# 정기(기동점검) 점검 결과보고

## [동부간선도로 확장공사(2공구)]

- 점검일시 : 2021.10.01 (금)
- 점검결과
- ◆ 점검자 : 박종찬

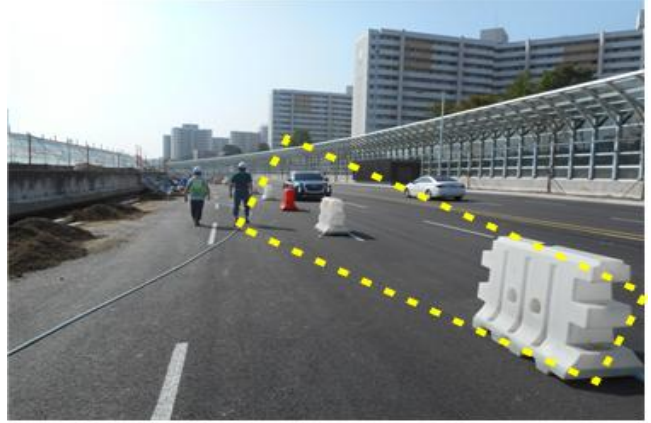
○ 감전재해 예방(토목부)

- 분전반의 시건이 안되어 있고 콘센트(가정용 15A)를 사용하고 있어 산업용 콘센트로 교체 필요

※ 건설공사장 안전관리지침 감전-2(가설분전함), 감전-3(가설전선)
